TOTALREVISION DER RICHTLINIE TEIL C3 **ERGEBNISSE DES "*EXTERNAL REVIEW*" ZUM** **ERDBEBENGEFÄHRDUNGSMODELL**

INFORMATIONSVERANSTALTUNG: TOTALREVISION DES RICHTLINIENTEILS C3 ▪ BFE/ASI/TS ▪ 27.05.2025

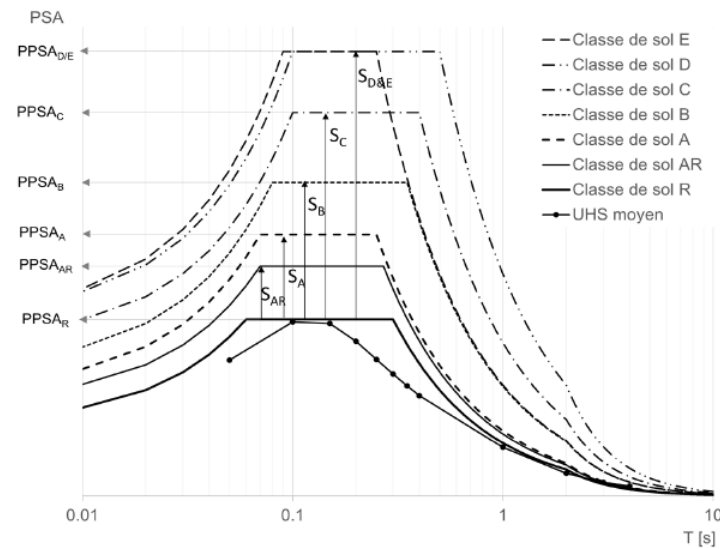
Diskussionen/Empfehlungen zu:

- **Zulassung von "site-specific"-Studien** zur besseren Abschätzung der Erdbebengefährdung. Die meisten Erdbebenleitfaden erlauben und empfehlen standortspezifische Studien, die die lokalen Bedingungen (V_{s30} , Verwerfungen) besser berücksichtigen können.
- **Einführung einer Untergrenze** für die Reduzierung der Erdbebengefährdung (wie z. B. in ASCE 7-22 definiert).

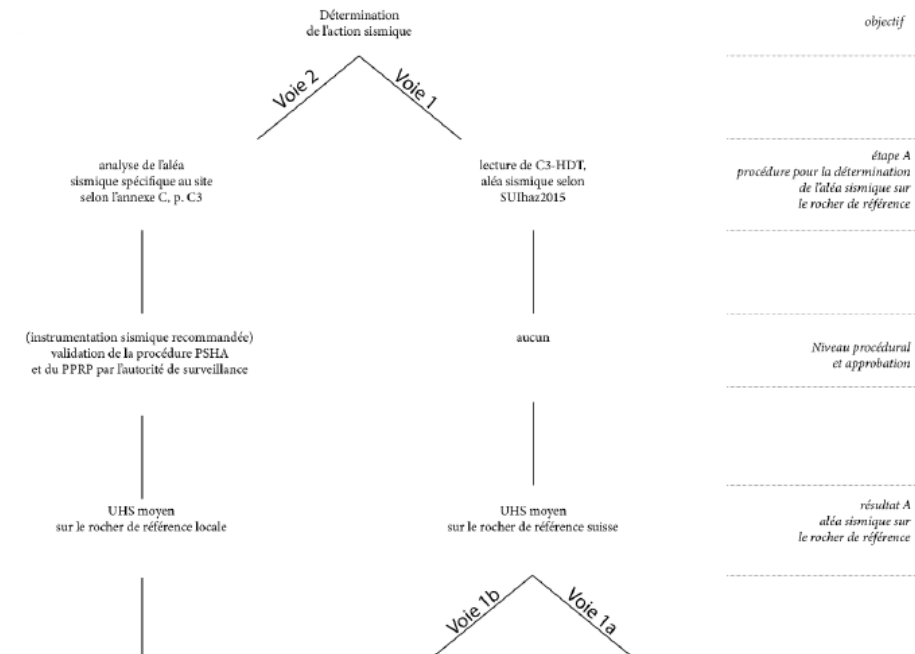
Diskussionen/Empfehlungen zu:

- **Zulassung von "site-specific"-Studien** zur besseren Abschätzung der Erdbebengefährdung. Die meisten Erdbebenleitfaden erlauben und empfehlen standortspezifische Studien, die die lokalen Bedingungen (V_{s30} , Verwerfungen) besser berücksichtigen können.
- **Einführung einer Untergrenze** für die Reduzierung der Erdbebengefährdung (wie z. B. in ASCE 7-22 definiert).

Figure C3: Représentation simplifiée de la procédure d'analyse de la réponse du site par des amplification.

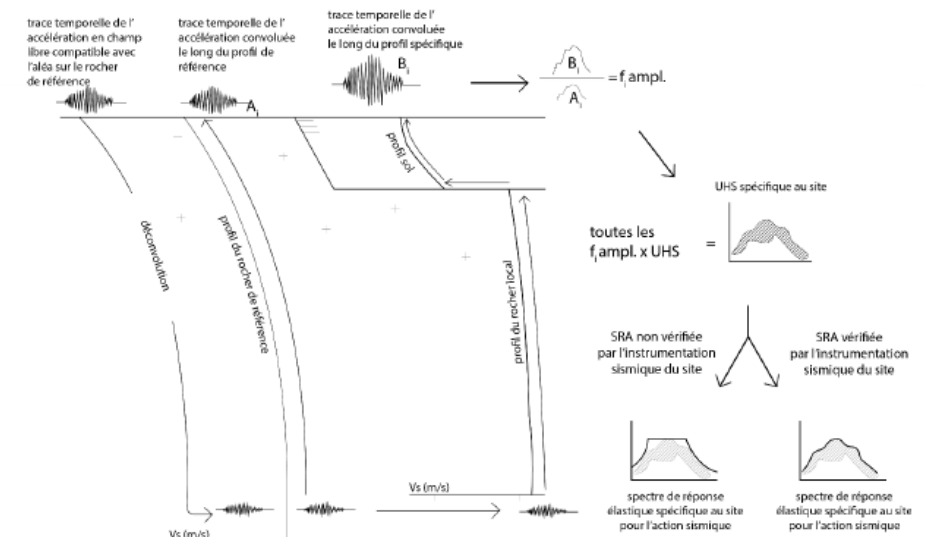
Appendix C. Anforderungen an die SRA:

- **Geotechnisch/geophysikalisch zur Definition des Baugrunds**
- **Auswahl von Beschleunigungszeitverläufe**
- **Die SRA muss in Übereinstimmung mit folgender Methode gemacht werden:**
